RECUEIL DES AVIS ISSUS DE LA CONSULTATION AUPRÈS DES MINISTÈRES ET ORGANISMES

**Objet : Agrandissement du lieu d'enfouissement sanitaire
de Marchand (3211-23-39), n/d 7322, SUW 100096**

PROJET D'AGRANDISSEMENT L.E.S. MARCHAND

OBJET : Commentaires – Étude d'impact sur le projet
d'agrandissement d'un lieu d'enfouissement sanitaire
V/Réf. : 3211-23-39

L.E.S. Marchand LOCALISATION DE CERTAINS PIÉZOMÈTRES

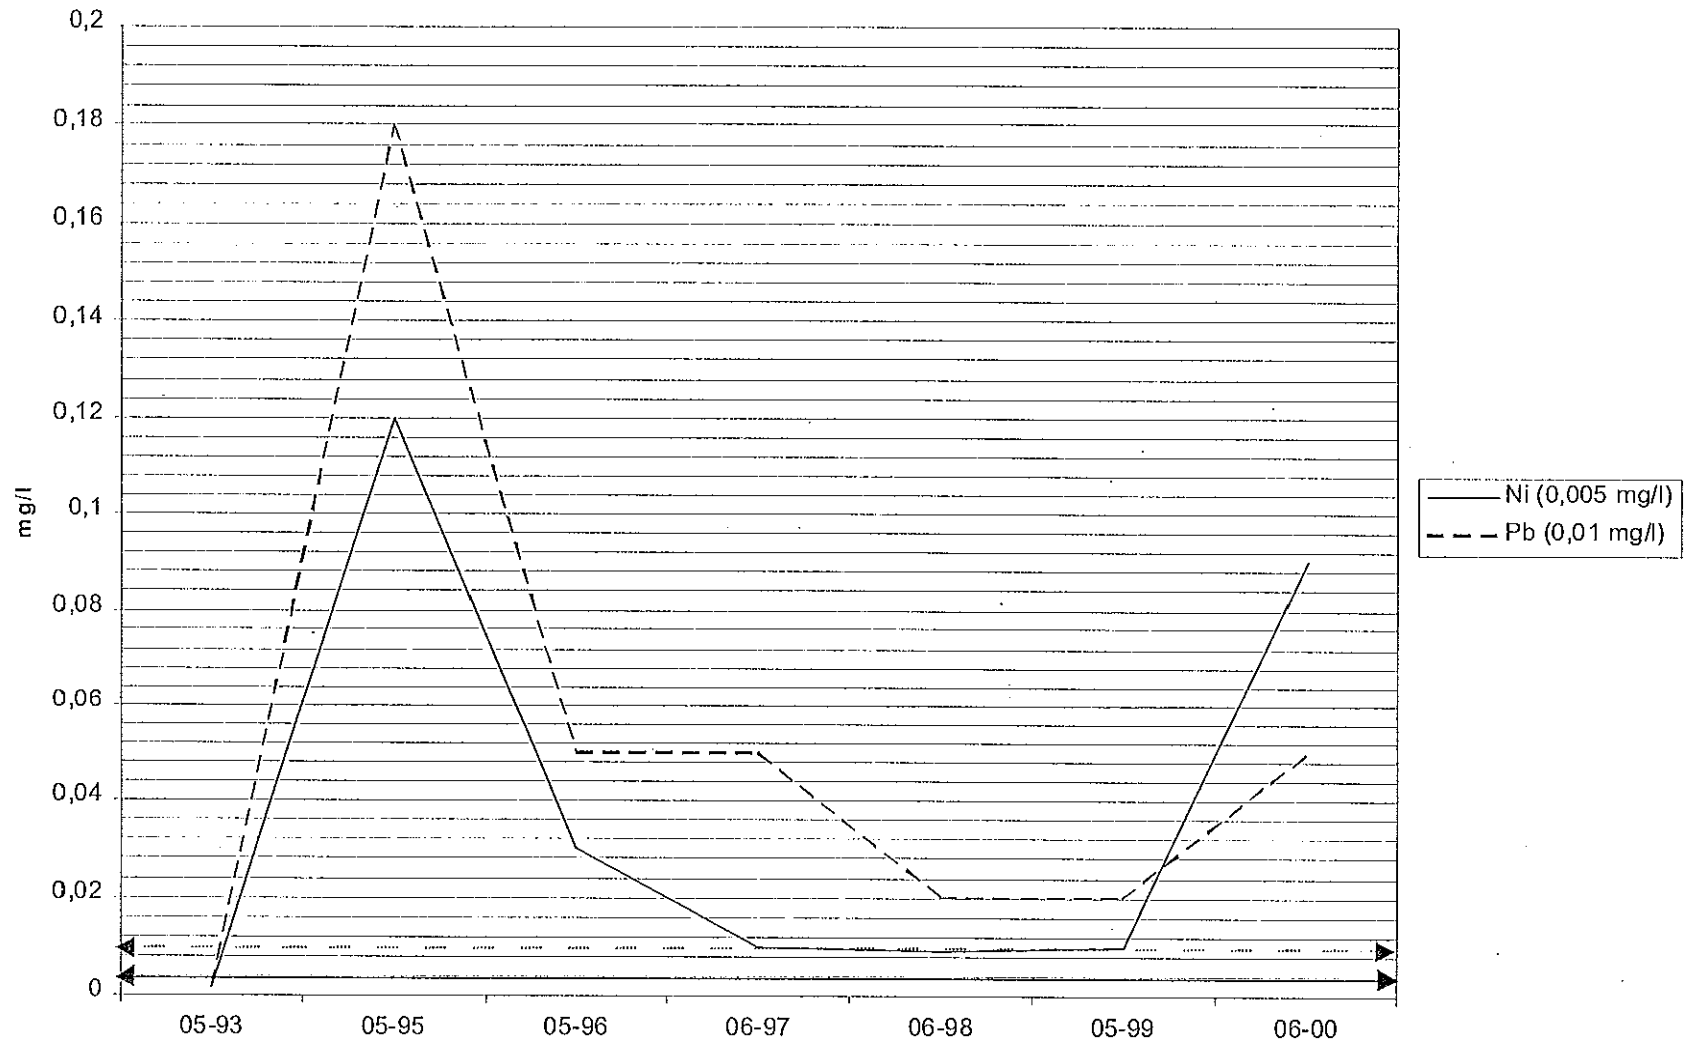
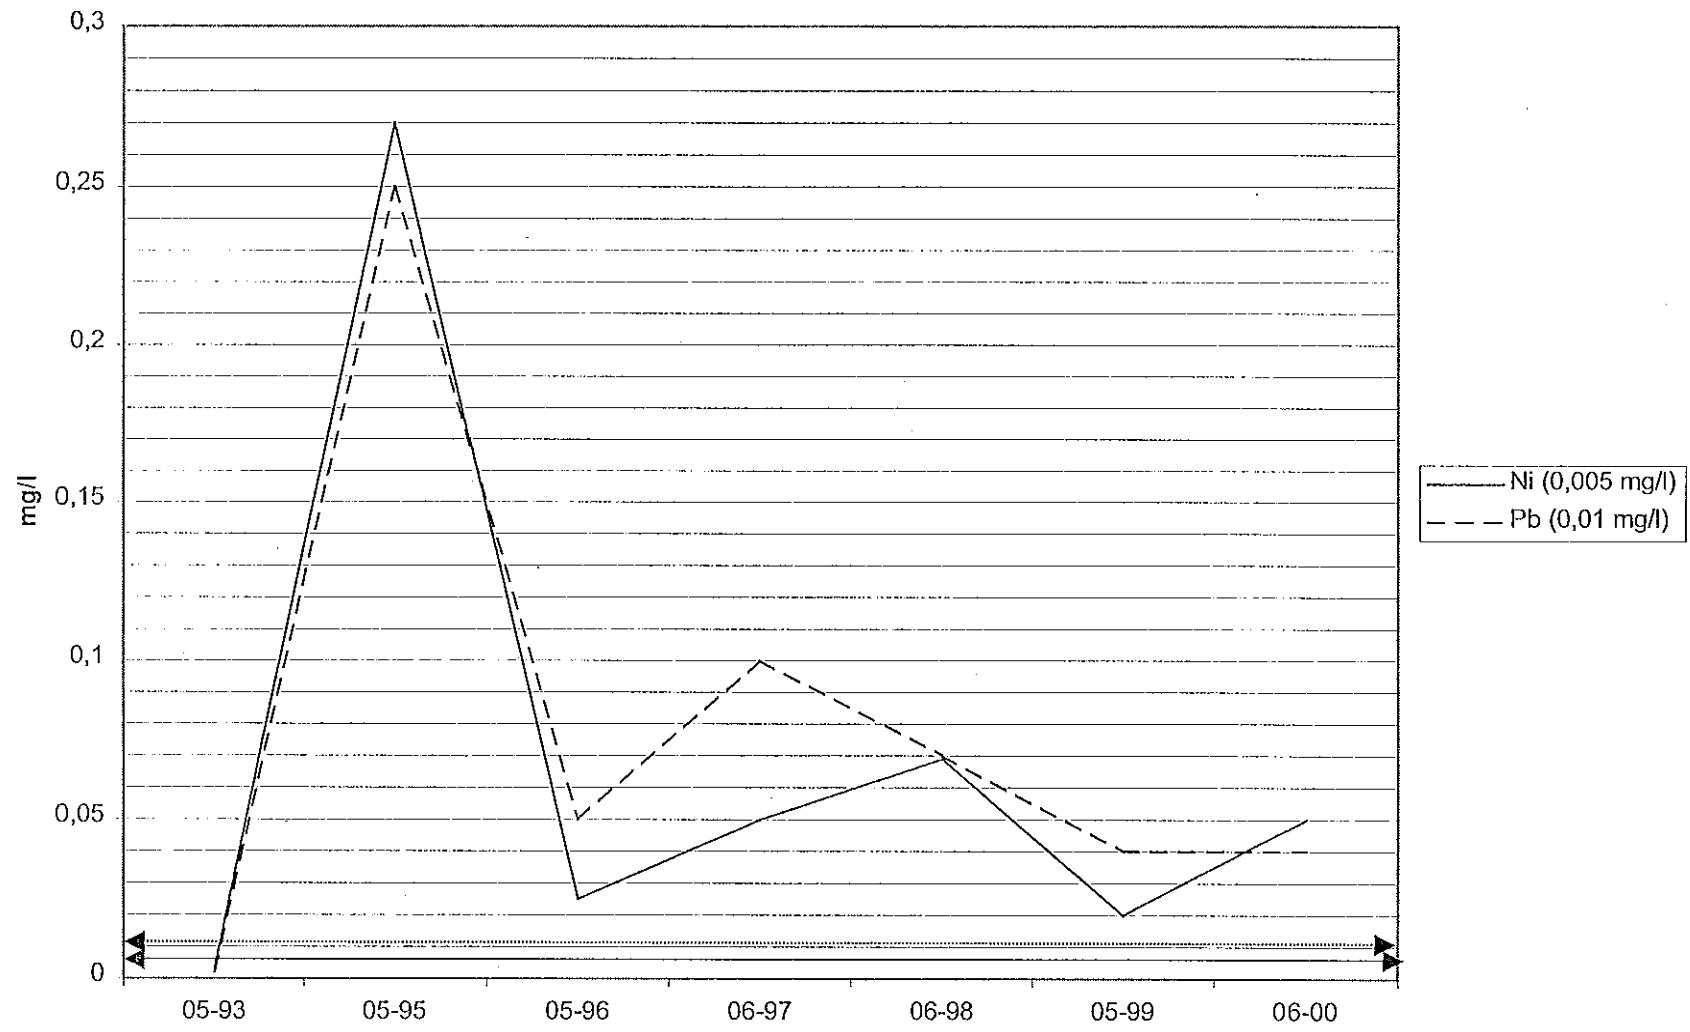
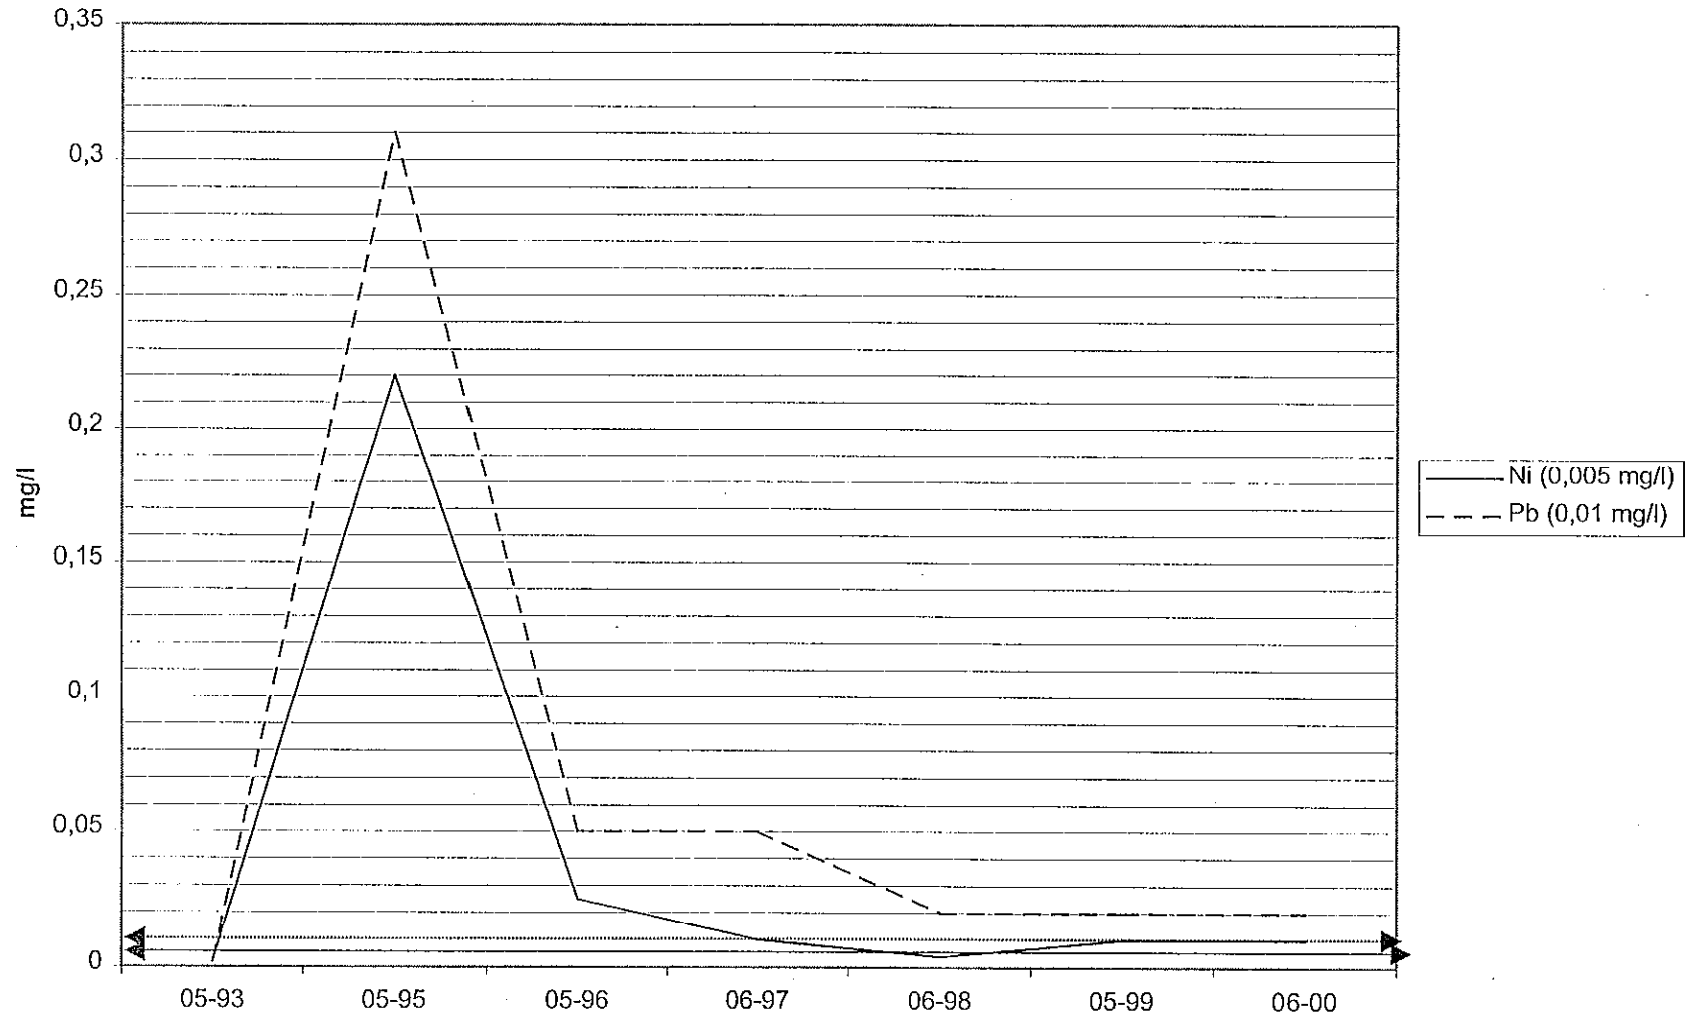
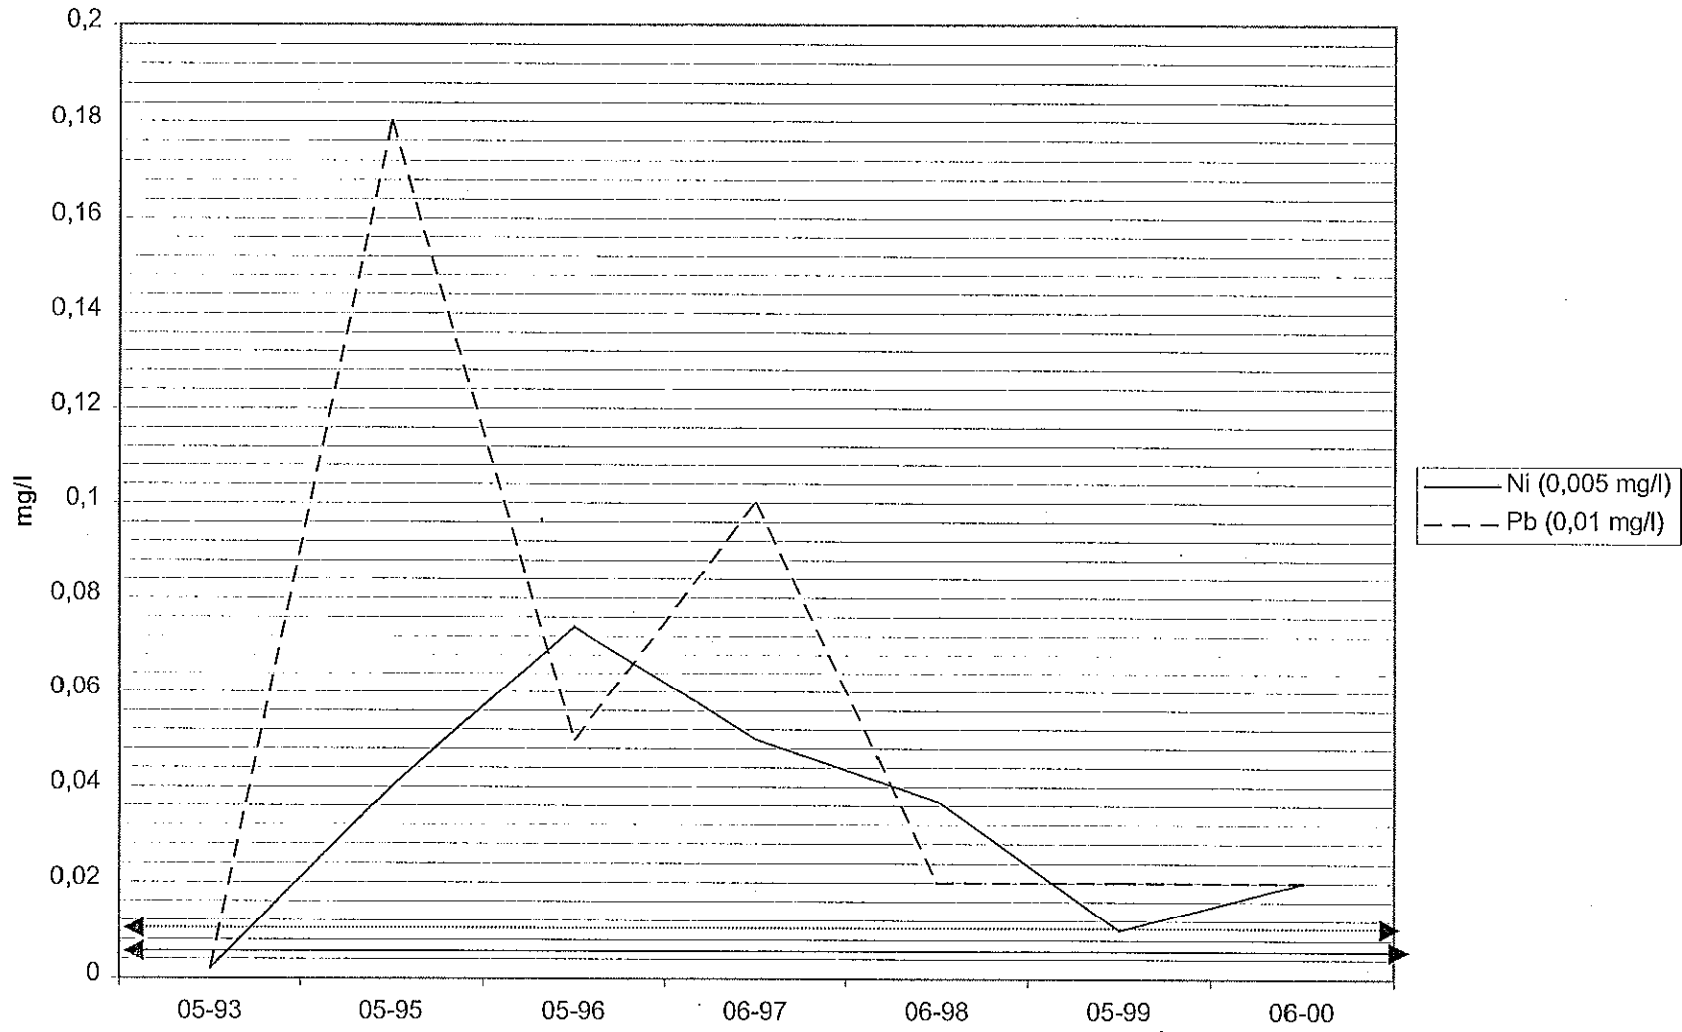
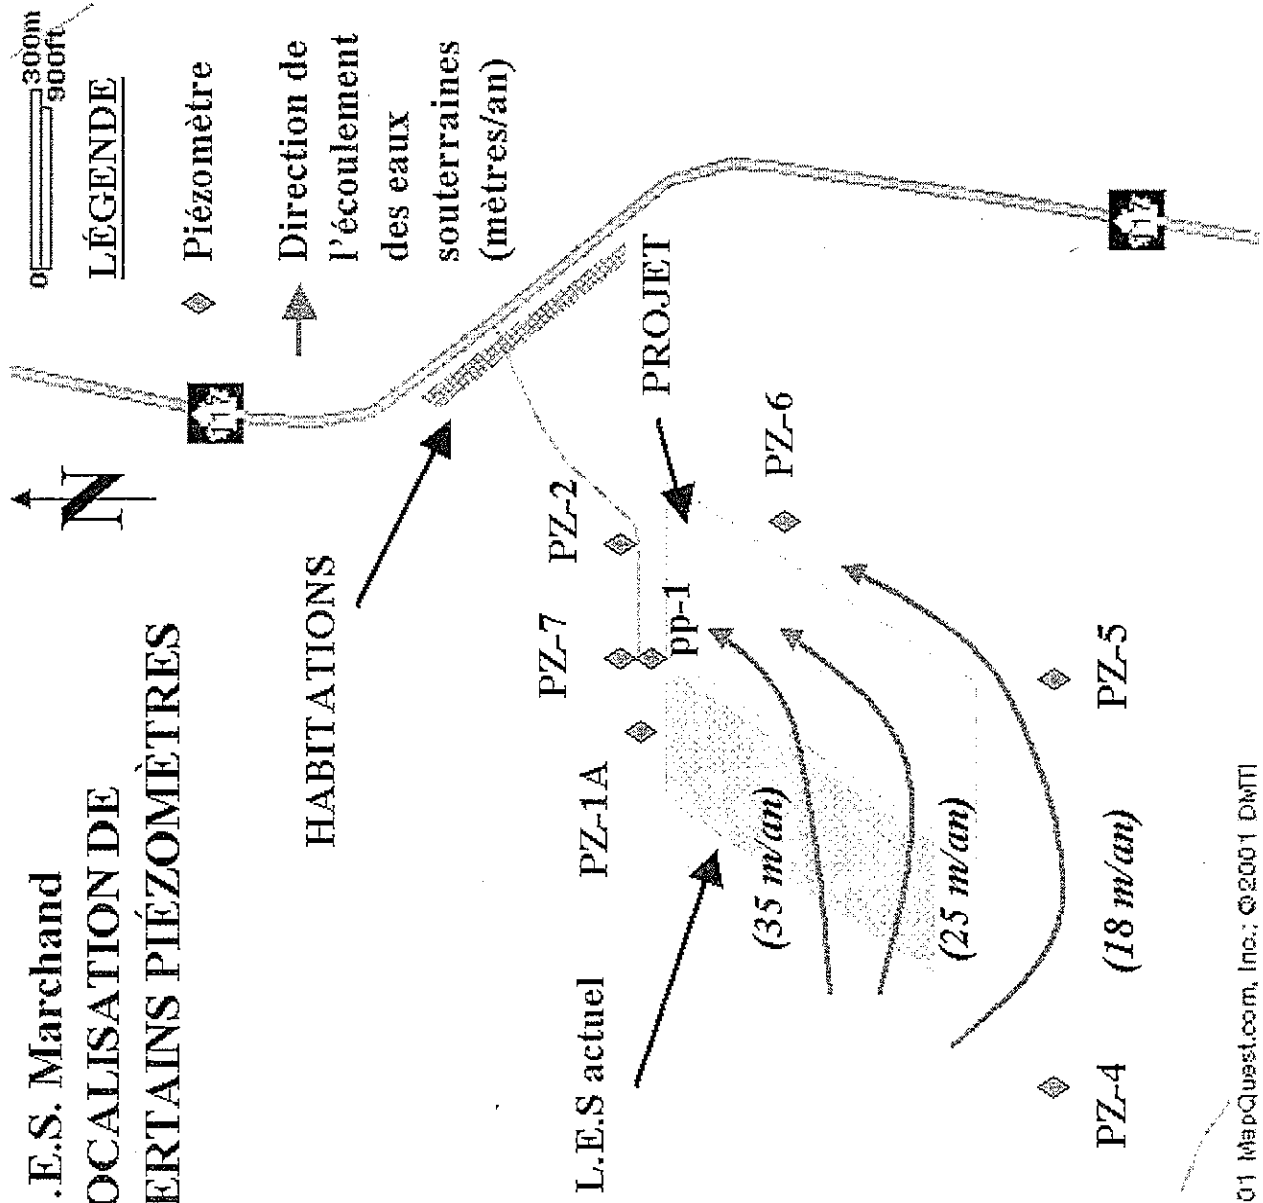
Le sol est granulaire, sans argile, avec une perméabilité élevée (20-45 m/an). Ce site a reçu, et reçoit encore, des résidus industriels. Les eaux souterraines en aval du site sont déjà contaminées (voir figures ci-jointes sur les différents piézomètres en aval du site pour la mesure du nickel et du plomb).

1. Les sols étant très perméables, l'ancien site situé à proximité continuera de contaminer la nappe aquifère et pourrait invalider le programme prévu de surveillance des eaux souterraines. La contamination est essentiellement chimique, surtout par le nickel et le plomb.

5. Le site a aussi reçu par le passé des boues septiques. Cette opération a cessé en 1991.
6. Il y a dix résidences familiales dans le panache du site et aucune analyse de leur eau potable n'est présentée.
